Modulo per la presentazione delle osservazioni per i piani/programmi/progetti sottoposti a procedimenti di valutazione ambientale di competenza statale

Il Sottoscritto avv. Giuseppina Negro in qualità di Presidente dell'O.A. WWF Molise

ID: 10454 Realizzazione di impianto eolico da 55 MW composto da n. 10 aerogeneratori ricadenti nel Comune di Riccia, Tufara e Gambatesa in provincia di Campobasso, con relative opere e infrastrutture - Proponente EN.IT Srl

Isernia 01/03/2024

1) L'impianto proposto dalla società Luce Srl è composto da n. 12 aerogeneratori di potenza unitaria di 7,2 MW, altezza massima al mozzo 114 m. e complessiva 200 m con diametro rotore 172 m.

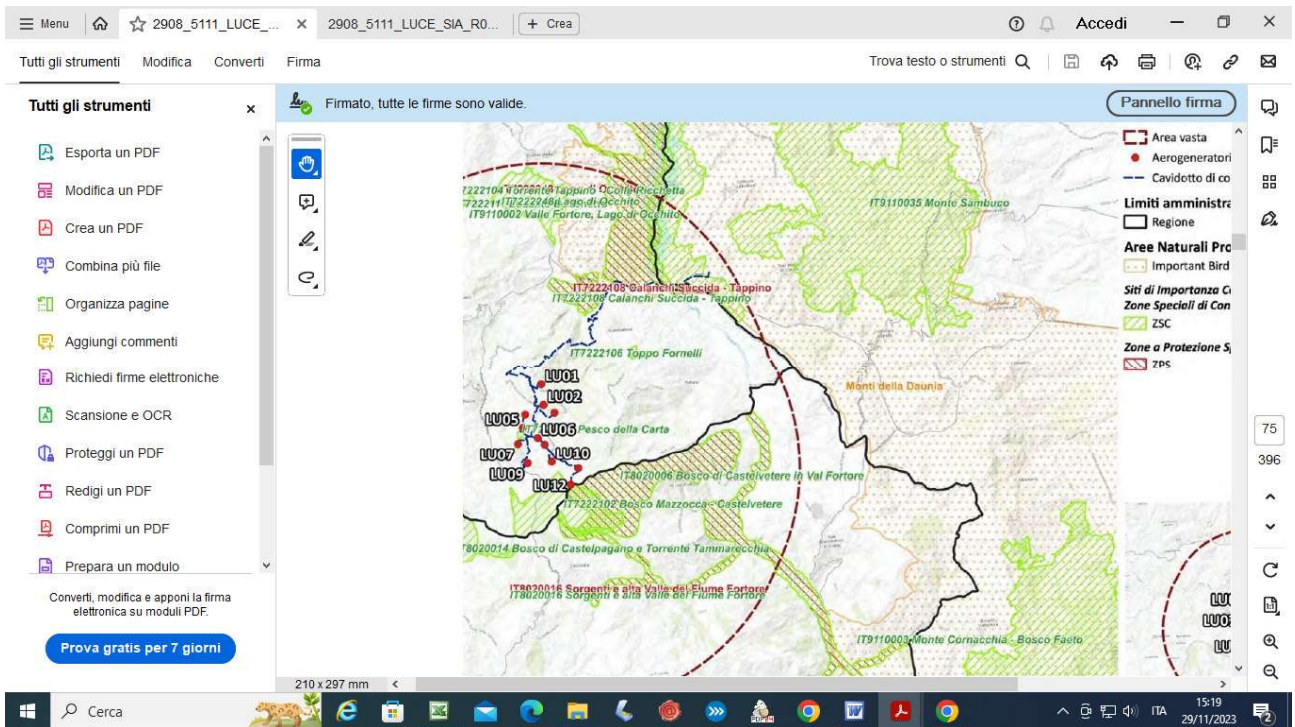
b* La società omette di rappresentare e valutare che nello stesso territorio di Riccia e adiacenti sono stati progettati altri parchi eolici i quali impattano sugli stessi siti protetti.

I siti Natura 2000 più vicini son:

2) impianto proposto da New Green Energy Srl

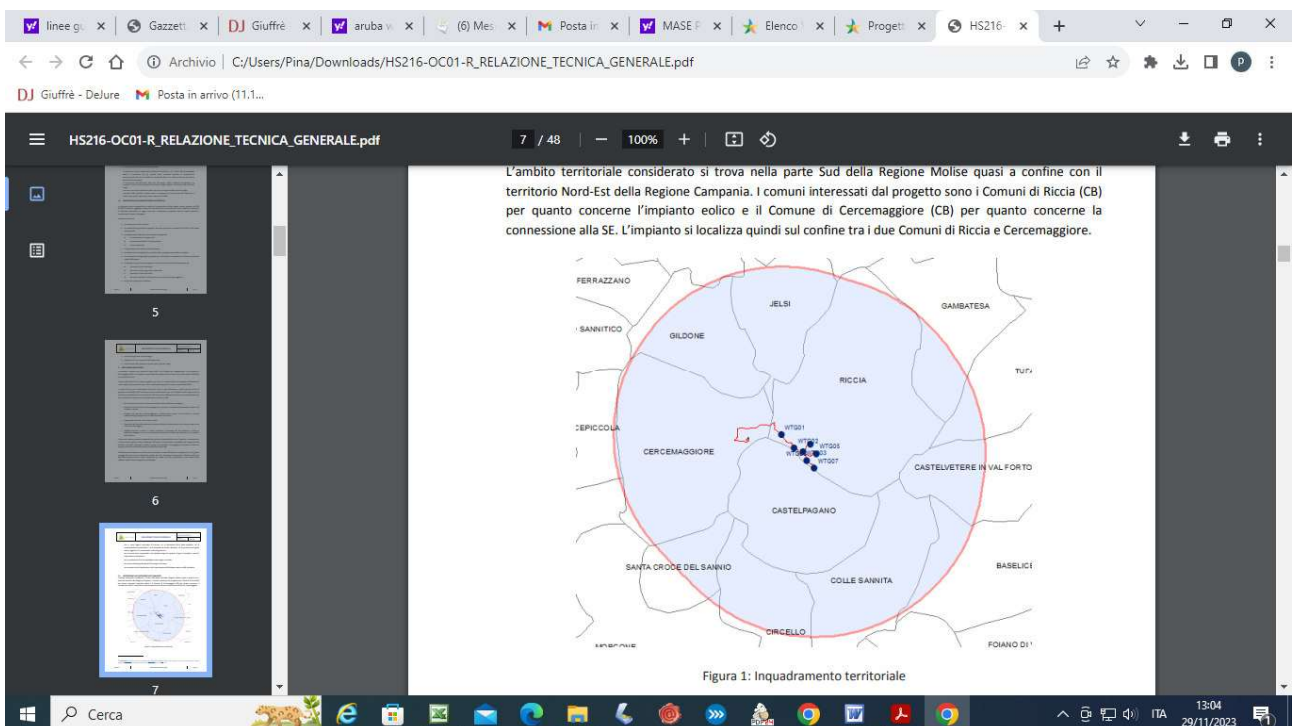
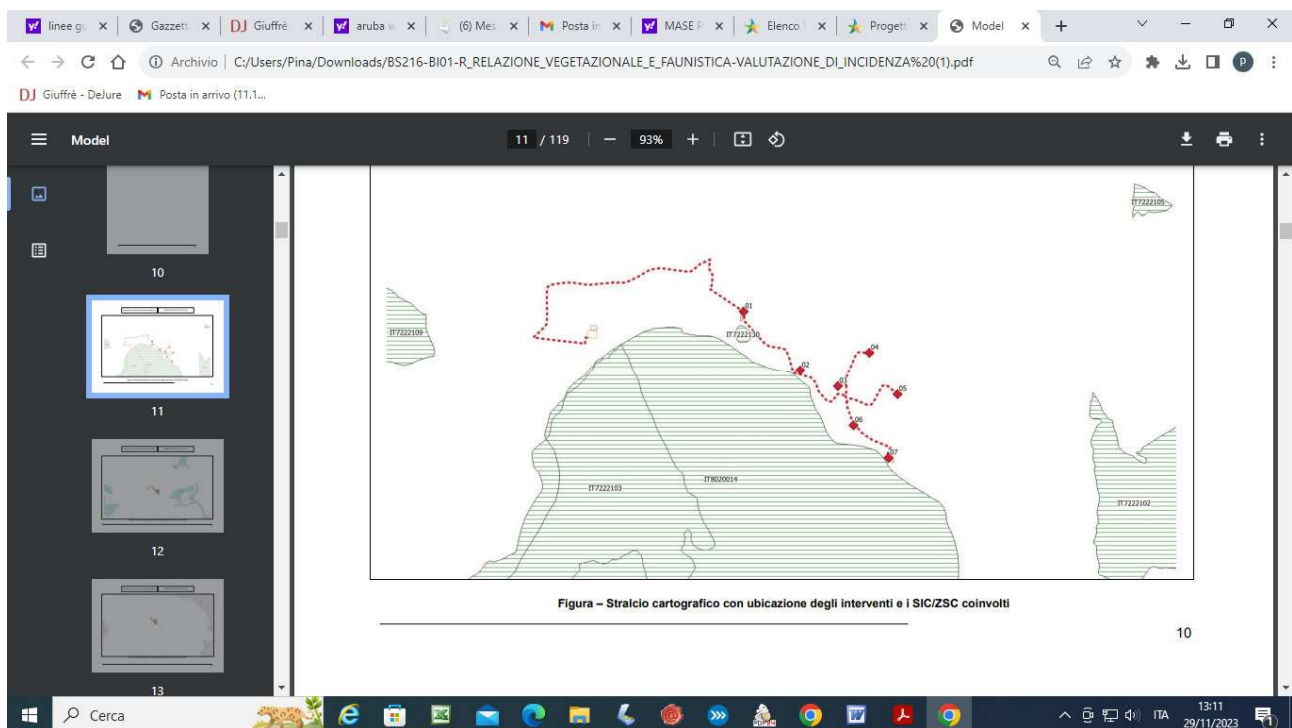
Istanza presentata il 02/08/2021- il progetto pende innanzi alla Presidenza del Consiglio a seguito del giudizio negativo di compatibilità espresso dalla Regione Molise.

L'impianto è composto da 7 aerogeneratori dell'altezza al mozzo di 105 mt e altezza totale 180 m e diametro rotore 150 m., potenza unitaria di 5,6 MW . Le opere di connessione ricadono nel Comune di Ceremaggiore

I siti Natura 2000 più vicini:

4) Impianto proposto da Rinnovabili Sud Srl

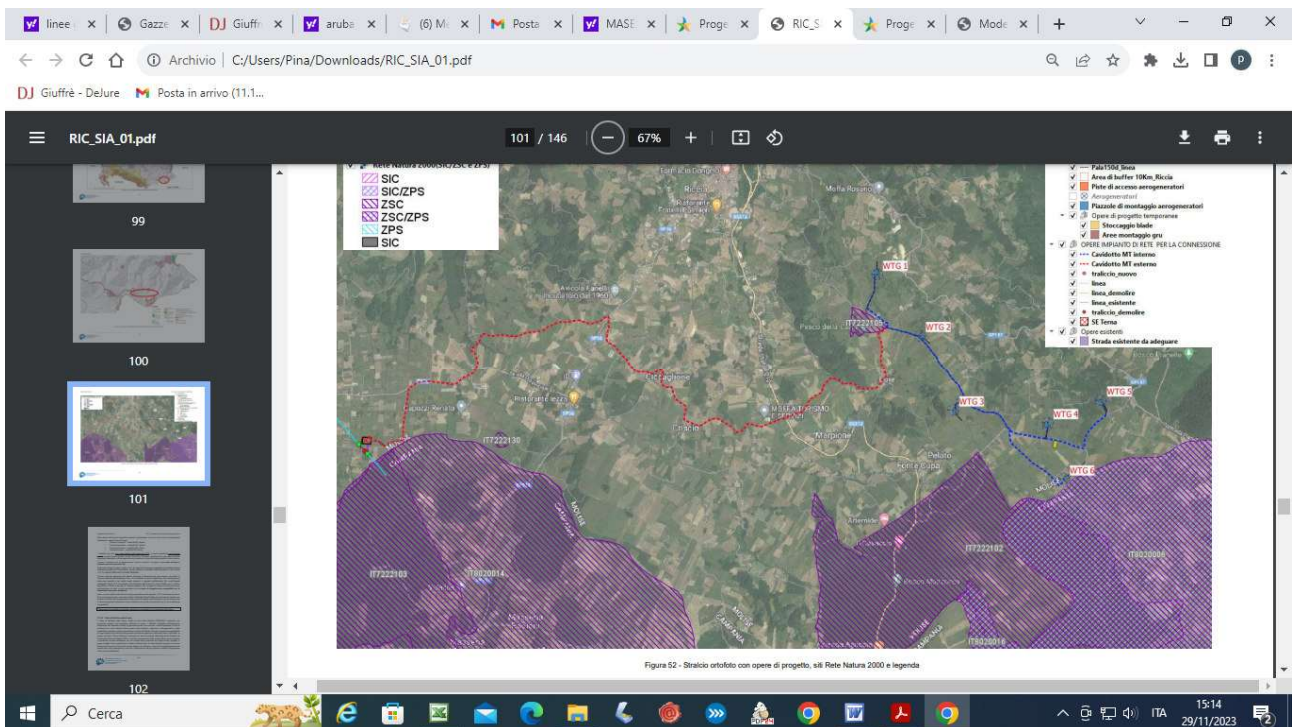
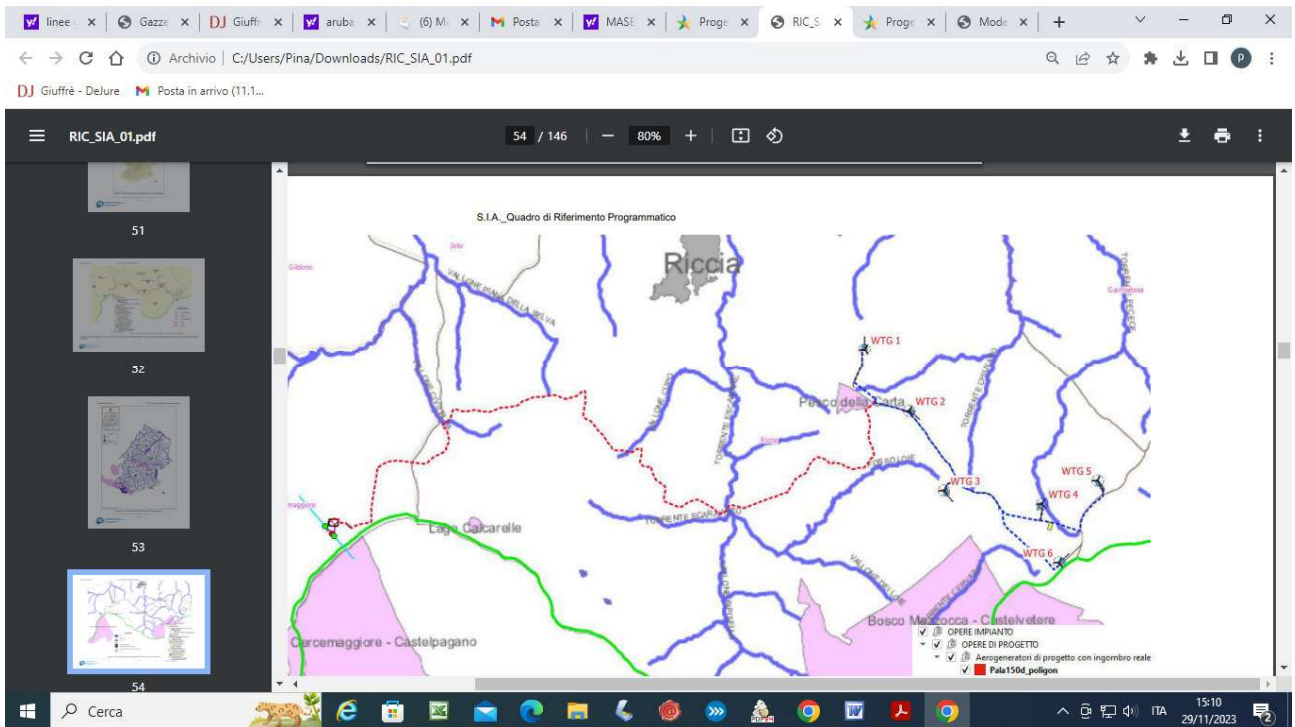
L'impianto è composto da n. 6 aerogeneratori di potenza 6 Mw, altezza torre € 125 m e diametro rotore 150 m.opere di rete con SET e impianto di accumulo nel Comune di Cercemaggiore
Il sito in oggetto si trova in Località "Paolina" e "Montagna Fiorita" del Comune di Riccia

I siti Natura 2000 più vicini sono:
